『東京電力ホールディングス株式会社福島第一原子力発電所の中期的リスクの
低減目標マップの改定（2回目）』に関する当社の認識について

2023年3月20日

東京電力ホールディングス株式会社

参考. 中期的リスクの低減目標マップの改訂 (2回目)

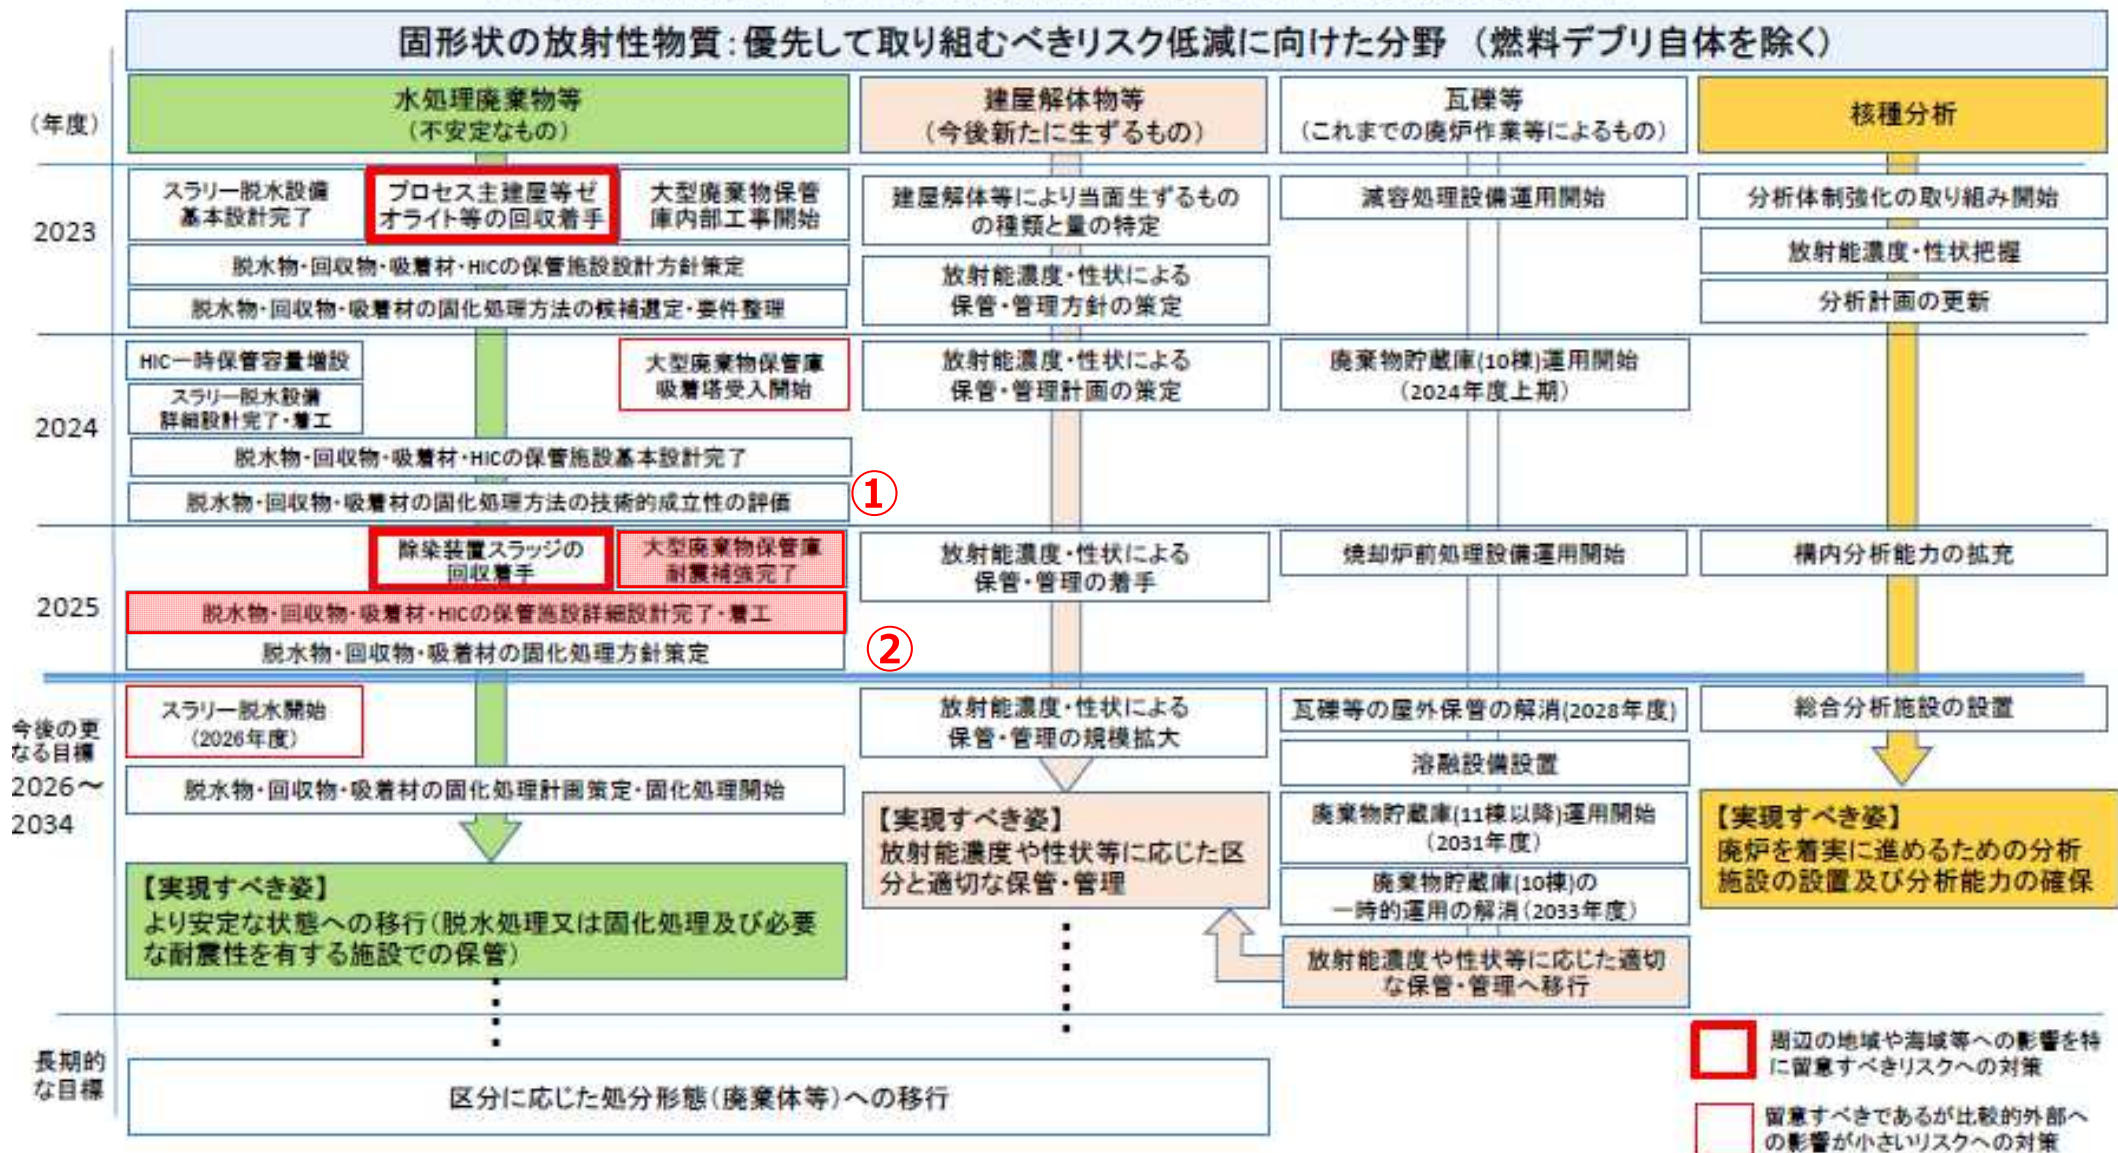
➤ 大型廃棄物保管庫耐震補強完了（①）

目標時期：「2025年度」から「今後の更なる目標（2026～2034年度）」へ変更

意見理由：「大型廃棄物保管庫耐震補強完了」は、現在、建屋の耐震補強範囲や補強方法の検討を進めている状況。建屋の補強の検討には、課題が多く、補強工事完了までに相応に時間を要することが想定されるため、一部の吸着塔受入開始時期の前倒しの検討を進めながら、現段階では2026年度の補強工事完了を目指す。

➤ 脱水物・回収物・吸着材・HICの保管施設詳細設計完了・着工（②）

当社意見：項目名称：「脱水処理・回収物の保管施設設計完了/固化処理計画策定」から、「脱水処理・回収物の保管施設設計完了」へ変更

意見理由：今後新たに必要となる脱水処理・回収物の保管施設の設計は、2023年度に設計方針を策定、2024年度に基本設計を行い、2025年度に詳細設計を完了する計画。

⇒3月1日原子力規制委員会です承された内容：目標時期「2025年度」に設定

⇒3月1日原子力規制委員会です承された内容：項目名称：「脱水物・回収物・吸着材・HICの保管施設詳細設計完了・着工」
